Stadt Landau in der Pfalz

Bebauungsplan
„D 12, Gewerbepark Messegelände-Südost“

Erneute frühzeitige Beteiligung der Behörden gemäß § 4 Abs. 1 Baugesetzbuch BauGB
und der Nachbargemeinden gemäß § 2 Abs. 2 BauGB

Synopse vom November 2023
zur
Vorentwurfsfassung vom April 2023

Zu Nr. 2, Entsorgungs- und Wirtschaftsbetrieb Landau A.ö.R.

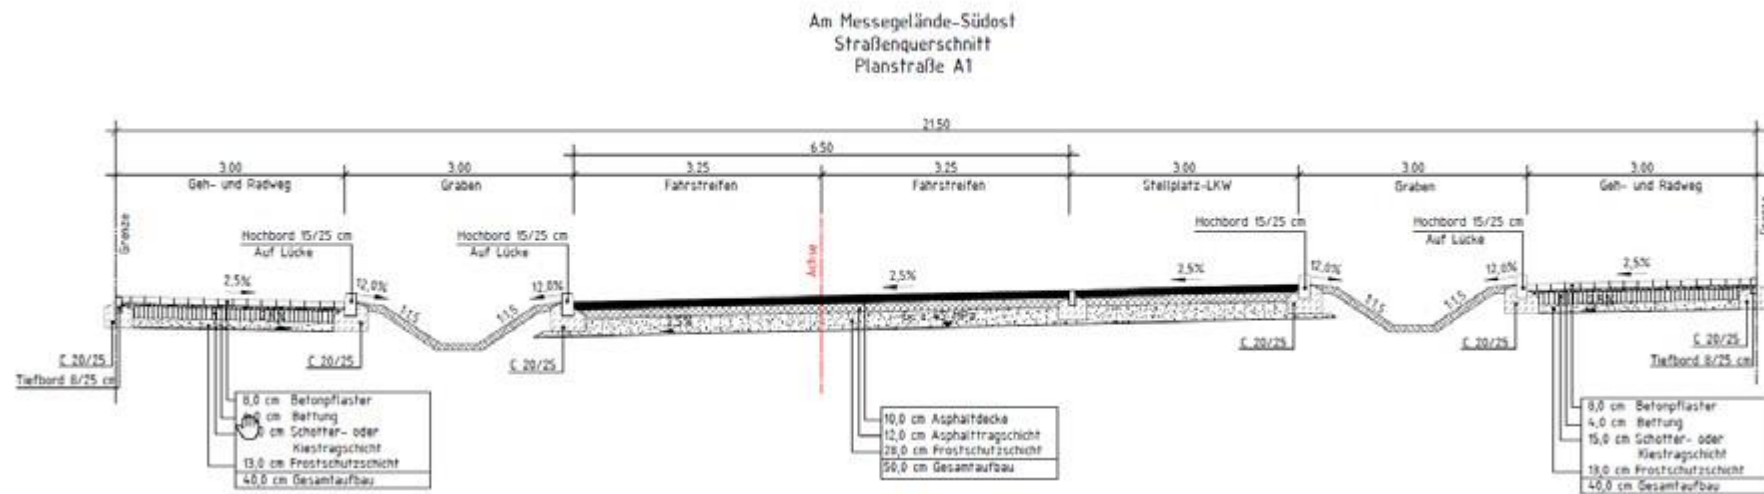
LFD. NR.	BEHÖRDE	STELLUNGNAHMEN BEHÖRDE ZUM BEBAUUNGS- PLAN „D 12, Gewerbepark Messegelände-Südost“	STELLUNGNAHME DER VERWALTUNG	+/-	VORSCHLAG ABWÄGUNGS- ERGEBNIS
		gebräuchlichen Fahrzeuggrößen anzupassen. (3 Achsen, Fahrzeuglänge 10,30 m / ohne Überhänge) Stellungnahme vom 25.05.2023, Az.: 86.10.18.610/862 Abteilung Abwasserbeseitigung Das Plangebiet entwässert im Trennsystem. Das Schmutzwasser ist leitungsgebunden an die Kanäle der Carl-Bosch-Straße nördlich vom Birnbach einzuleiten. Das Niederschlagswasser wird wie im Entwässerungsbericht dargelegt zur Versickerung gebracht. Für das Plangebiet ist eine wasserrechtliche Genehmigung bei der oberen Wasserbehörde zu beantragen. Lt. Starkregengefährdungskarte liegen Teilbereiche im potenziell überflutungsgefährdeten Bereich. Die Gebäude auf den Grundstücken sind daher mit geeigneten Maßnahmen vor den Folgen von Starkregenereignissen zu schützen. <u>Anmerkungen zu den textlichen Festsetzungen:</u> <u>S. 11 TF:</u> Grundstückszufahrten: Unter den Zufahrten müssen die Gräben verrohrt werden. Ein Beispiel	Gemäß RAST ist für den Begegnungsfall Lkw-Lkw eine Breite von 6,35 m erforderlich. Die geplanten Straßen sind mit einer Breite von 6,50 m vorgesehen. Für Müllfahrzeuge und einen „großen Lkw“ ist ein Abbiegen/Einbiegen ohne Mitnutzung der Gegenspur somit möglich. Nach StVZO ist das größte zugelassene Fahrzeug ein 18,75 m langer Gelenkbus. Bei langen Fahrzeugen kann der Knotenpunkt unter Mitbenutzung der Gegenspur befahren werden – dies trifft hier zu. Der 12 m Hauptbogenradius für Rechtsabbieger für 90 Grad-Kurven – nach RAST. – ist hier eingehalten. Dabei ist zu beachten, dass die Eckausrundungen für den Rechtseinbieger zur Verdeutlichung der Wartepflicht und zur Verbesserung der Sicht nach links möglichst klein auszubilden ist. Ebenfalls wird in der weiteren Planung eine Anpassung der Baumstandorte vor dem Hintergrund der erforderlichen Radien und Sichtbarkeiten erfolgen. Die vorgebrachten Punkte sind im Zuge der weiteren Erschließungsplanung zu berücksichtigen. Die Hinweise werden zur Kenntnis genommen. Eine Feinsteuerung der Niederschlags- und Abwasserbewirtschaftung erfolgt im Zuge der weiteren Erschließungsplanung unter Beteiligung des EWL. Die wasserrechtliche Genehmigung bezieht sich auf Arbeitsschritte nach dem eigentlichen Bebauungsplanverfahren und betreffen somit den eigentlichen Bebauungsplan nicht. Festsetzungen zu hochwasserangepasstem Bauen sind in der weiteren Projektbearbeitung zu ergänzen. Die Anmerkung bezieht sich nicht auf den Regelungsinhalt eines Bebauungsplans. Der Aspekt	+ -	Festsetzungen ergänzen zu: - Hochwasserangepasstem Bauen

LFD. NR.	BEHÖRDE	STELLUNGNAHMEN BEHÖRDE ZUM BEBAUUNGS-PLAN „D 12, Gewerbepark Messegelände-Südost“	STELLUNGNAHME DER VERWALTUNG	+/-	VORSCHLAG ABWÄGUNGS-ERGEBNIS
		einer Verrohrung ist im Rahmen der Entwässerungsstudie zu ergänzen. Gibt es dadurch hydraulische Einschränkungen? <u>S. 13 TF Punkt 8:</u> NW ist zur Versickerung zu bringen auch auf privaten Grundstücken bzw. Ableitung in öffentliche Mulden. Aufgrund des aufgeführten Problems im Entwässerungsbericht (kein oder geringes Gefälle) sehen wir eine Sammlung und Ableitung in die öffentlichen Mulden nicht möglich. Auszug aus Entwässerungsbericht: <i>Die Gestaltung der Entwässerung wird damit auch auf den privaten Grundstücken sehr herausfordernd. Für Hof- und Verkehrsflächen auf den Grundstücken ist damit keine oder nur geringe Gefällebildung möglich.</i> Welche Lösungen gibt es daher für die Grundstücke? Im Rahmen der Baugenehmigungsverfahren wird der EWL mit dieser Thematik konfrontiert. Daher sollte exemplarisch für ausgewählte Grundstücke dieses Thema im Rahmen der B-Planerstellung bearbeitet werden, um eine Niederschlagsentwässerung der Grundstücke zu gewährleisten. Ansonsten kann dem Entwurf für die Niederschlagswasserbewirtschaftung von Seiten des EWL nicht zugestimmt werden. <u>S. 13 TF Punkt 9:</u> „Von einer Grundstücksauffüllung kann abgesehen werden, wenn die Entwässerung sichergestellt wird.“ Wie sollte hier die NW-Bewirtschaftung mit Ableitung in die Mulden dann erfolgen? Werden die Baugrundstücke von Eigentümer aufgefüllt oder im Zuge der Erschließung? Wie erfolgt die Ausbildung der	ist vielmehr im Zuge der weiteren Entwässerungsplanung zu berücksichtigen, die in Zusammenarbeit mit dem EWL erfolgt. Die Querung wird so gestaltet werden, dass die hydraulische Durchlässigkeit entsprechend des umgebenden Grabens gegeben ist. Das geforderte Beispiel einer Verrohrung soll daher nicht nachgereicht werden. Es ist keine Versickerung auf den privaten Flächen vorgesehen, sondern lediglich eine Ableitung in die öffentlichen Mulden. Die Festsetzungen sind deutlicher auszuformulieren. Ergänzend soll die Festsetzung eines Abflussbeiwertes erfolgen, der die maximale Abflussmenge von privaten Grundstücken regelt. Die Höhenverhältnisse zur Ableitung von Niederschlagswasser von den Grundstücken sind in der Verkehrsplanung gezeigt. Weitergehende Betrachtungen sind nicht vorgesehen, da dies den Regelungsinhalt eines Bebauungsplans übersteigt. Vielmehr muss der Punkt im Zuge der weiteren Entwässerungsplanung beleuchtet werden. Es ist vorgesehen, dass die Auffüllung durch die Privaten erfolgt. Dies ist sinnvoll um auf die jeweiligen Anforderungen des Bauvorhabens Rücksicht nehmen zu können. Die öffentlichen Gräben können hergestellt werden, wenn die privaten Flächen noch nicht aufgefüllt sind. Die Privaten müssen sich an die in der Erschließungsplanung vorgenommen Bedingungen	+ - - -	Festsetzungen ergänzen zu: - Bewirtschaftung des anfallenden Niederschlags wassers

Richtfunkstrecke Landau – Karlsruhe

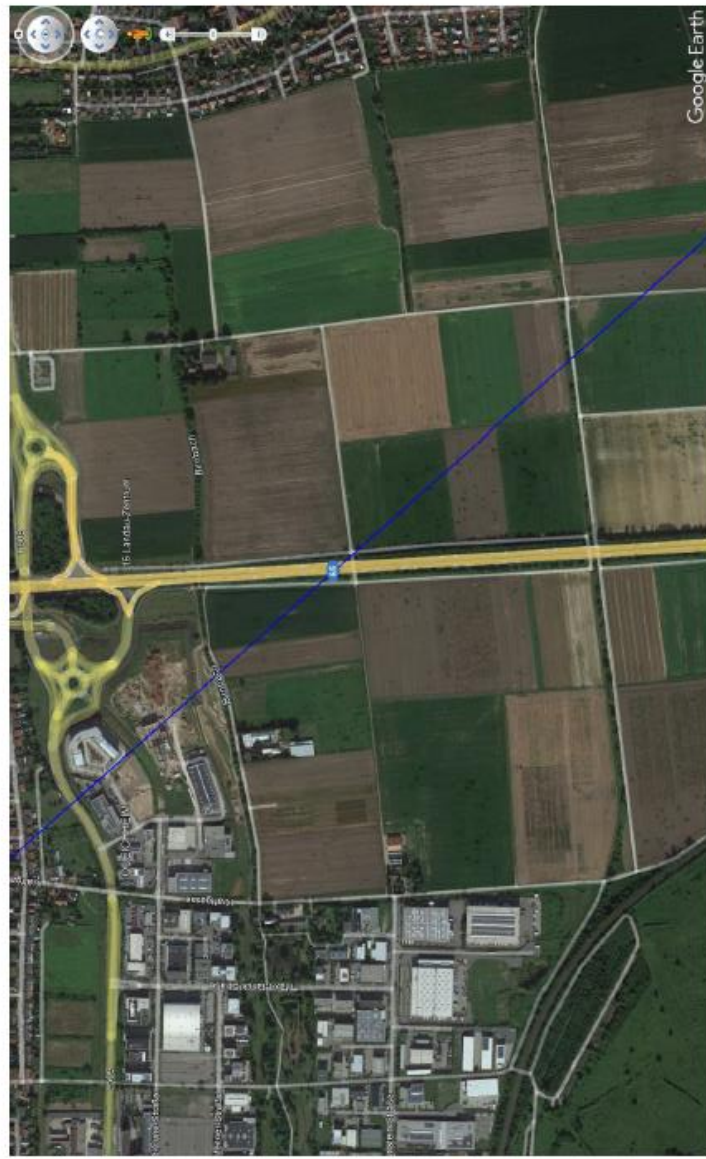
13	Bundesnetzagentur Fehrbellinger Platz 3 10707 Berlin u. Betreiber Richtfunk: ProRegio Bündelfunk	Stellungnahme vom 23.05.2023, Az.: 48412 Überprüfung der Betroffenheit funktechnischer Einrichtungen in Ihrem Plangebiet auf Grundlage Ihrer Angaben wurde von uns eine Überprüfung des o. g. Gebiets auf	Die Hinweise werden zur Kenntnis genommen. Durch die Stellungnahme sind keine Änderungen erforderlich.	-	Die Hinweise werden zur Kenntnis genommen. Eine Plananpassung

LFD. NR.	BEHÖRDE	STELLUNGNAHMEN BEHÖRDE ZUM BEBAUUNGS-PLAN „D 12, Gewerbepark Messegelände-Südost“	STELLUNGNAHME DER VERWALTUNG	+/-	VORSCHLAG ABWÄGUNGS-ERGEBNIS
	GmbH & Co. KG Südwest	Beeinträchtigungen von funktechnischen Einrichtungen wie Richtfunkstrecken, Radaren, radioastronomischen Einrichtungen sowie Funkmessstellen der Bundesnetzagentur (BNetzA) durchgeführt. Durch rechtzeitige Einbeziehung ihrer Betreiber in die weitere Planung sollen Störungen vermieden werden. Folgende Betreiber sind im Plangebiet aktiv: Betreiber Richtfunk: ProRegio Bündelfunk GmbH & Co. KG Südwest, Ooser Hauptstraße 13 76532 Baden-Baden, Deutschland wurden beteiligt am 24.05.2023: Beim derzeitigen Verlauf der Richtfunkstrecke sehen wir keine Probleme. (Plan S. 72) Betreiber Radare: Es sind keine Radare betroffen. Betreiber Radioastronomie: Es sind keine Radioastronomie Stationen betroffen. Funkmessstellen der BNetzA: Es sind keine Funkmessstandorte der BNetzA betroffen. Hinweise zum Beteiligungsverfahren der Bundesnetzagentur: Beachten Sie bitte für Ihr geplantes Vorhaben auch den Hinweis auf Internetseite www.bundesnetzagentur.de/bauleitplanung			ist nicht erforderlich.
